## **STALIŠČA DO PRIPOMB IN PREDLOGOV NA DOPOLNJEN OSNUTEK OPPN Studenec – vzhod**

Predmet OPPN je določitev podrobnejših prostorskih izvedbenih pogojev za gradnjo stanovanjskih in poslovno-stanovanjskih objektov na območju Studenec - vzhod v Ivančni Gorici in sprememba podrobnejše namenske rabe prostora na delu območja urejanja.

## Načrt gradbenih parcel (variantni predlog)

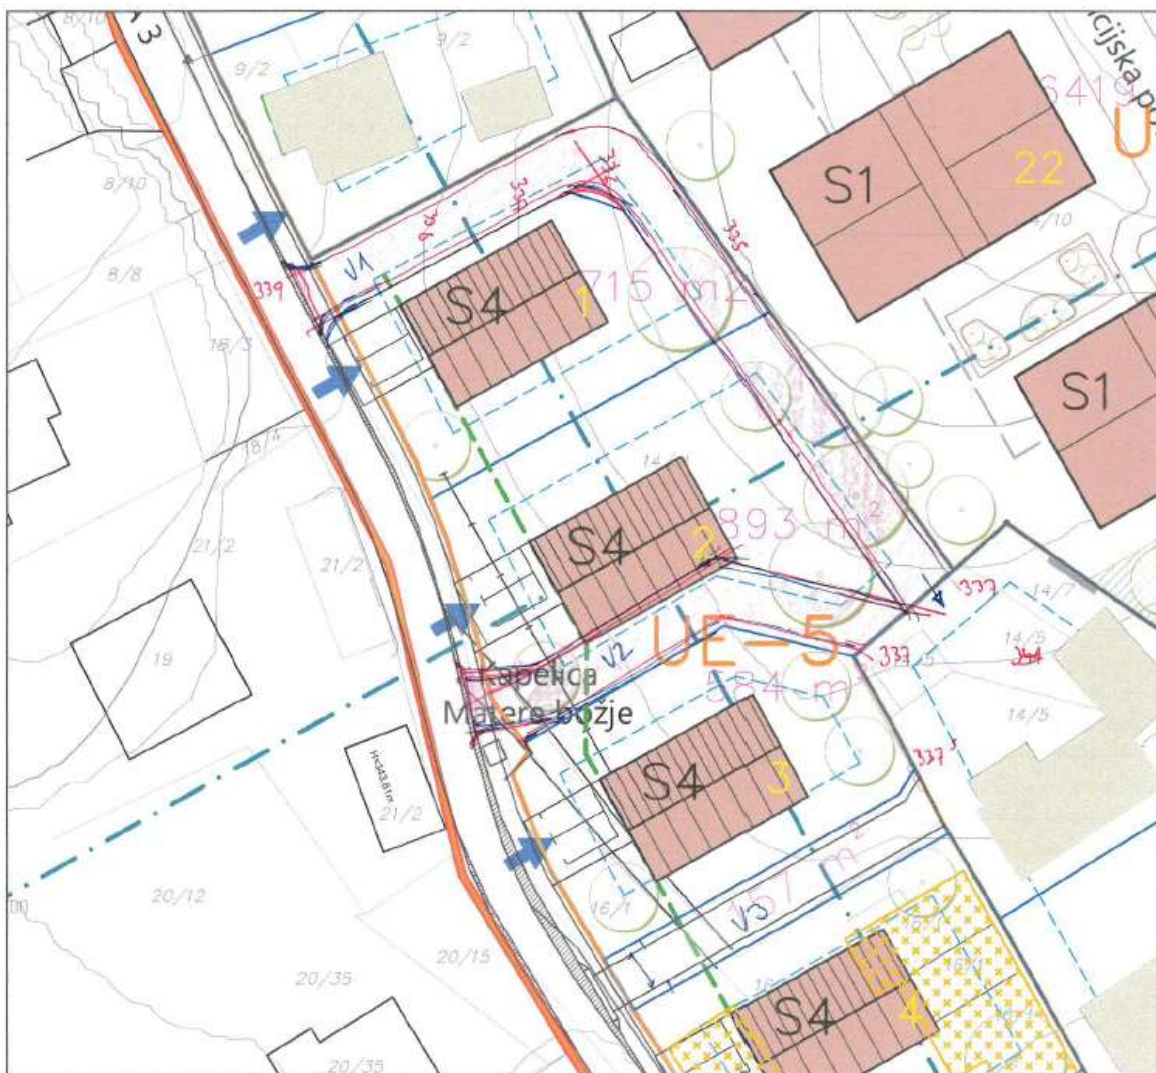
Predstavljena je bila ureditvena situacija z obravnavo dostopov do parcel, za katere so bile pripravljene tri variante. Razprava se je osredotočila na ureditev dostopa do parcel brez obstoječega javnega dostopa. Ocenjeno je bilo, da je prva varianta tehnično in finančno neprimerna, tretja pa prometno manj ustrezna, medtem ko druga varianta predstavlja najbolj uravnoteženo, racionalno in dolgoročno vzdržno rešitev. Odbor je podprl izbiro variante 2. Odbor je soglasno (6 glasov za) sprejel: **Sklep: Odbor za prostorsko planiranje, varstvo okolja in gospodarjenje z nepremičninami predlaga Občinskemu svetu Občine Ivančna Gorica, da sprejme Predlog stališč do pripomb in predlogov na dopolnjen osnutek OPPN Studenec – vzhod pri čemer se upošteva, da se za ureditev dostopa do objektov izbere varianta št. 2.**

Izsek iz predstavitvenega gradiva na seji odbora s prikazom variant individualnega dostopa, ki niso bile posebej označene ampak smiselno poimenovane po številki gradbene parcele (parcele 1, 2 in 3), v bližini katerih so potekale.

IND. PRIKLJUČEK - VARIANTE  
24. 11. 2025

Izsek iz predstavitvenega gradiva na seji občinskega sveta s prikazom variant individualnega dostopa, poimenovanih po vrstnem redu (varianta 1 iz gradiva, varianta 2 - predlog lastnikov in varianta 3 – kompromisni predlog).

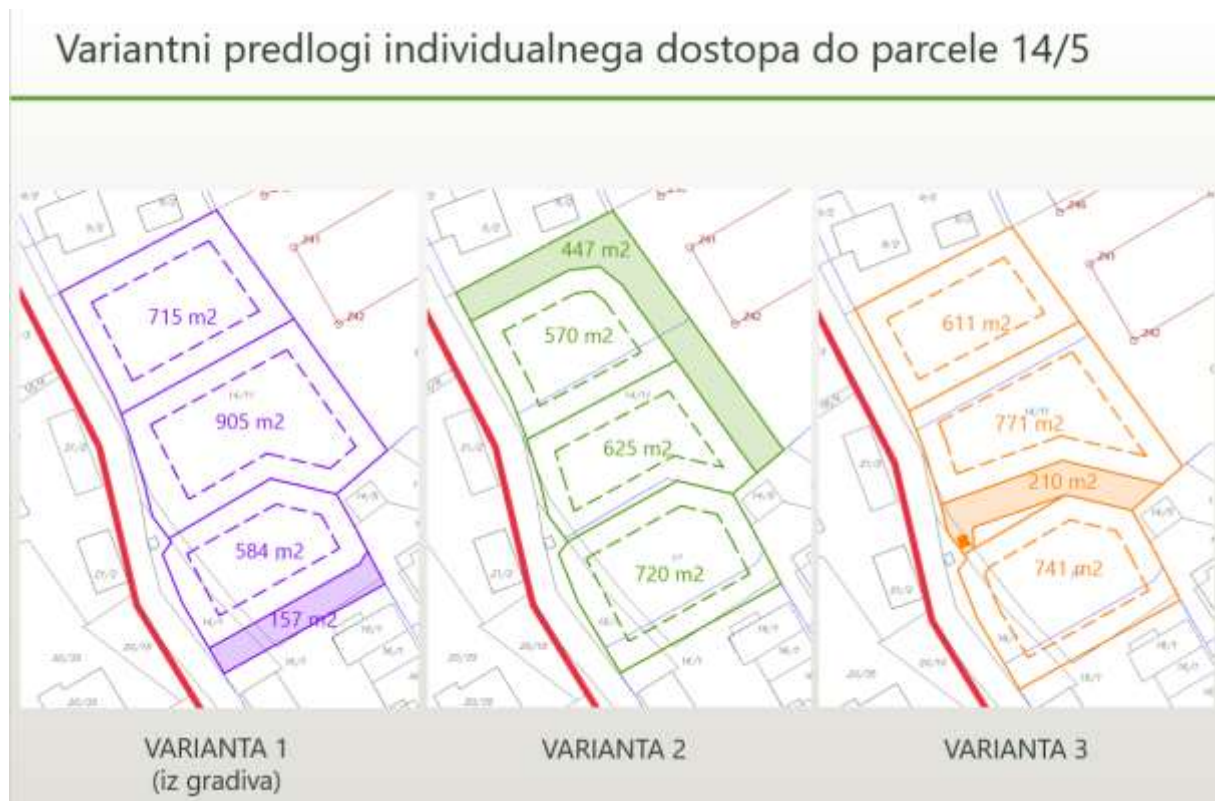
Po uvodni besedi župana je bila podana strokovna obrazložitev gradiva. Odbor za prostorsko planiranje je predlagal sprejem variante 3 (ureditev dostopne poti v bližini kapelice). V razpravi so svetniki podali podporo predlaganim rešitvam ter opozorilo glede ureditve javnega dobra in komunalne infrastrukture. Predlagana je bila prestavitev vodov GJI v traso te ceste, s čimer se zagotovi enostavnejše vzdrževanje v primeru okvare in bo upoštevano v nadaljnjem postopku. Predstavljen je bil tudi nadaljnji postopek sprejema OPPN. Ker dodatnih razprav ni bilo, je bil predlog z večino glasov sprejet (19 glasov za) **SKLEP: Občinski svet Občine Ivančna Gorica sprejme Stališča do pripomb in**

predlogov z javne razgrnitve in javne obravnave dopolnjenega osnutka občinskega podrobnega prostorskega načrta Studenec – vzhod pri čemer se upošteva, da se za ureditev dostopa do objektov izbere varianta št. 3.
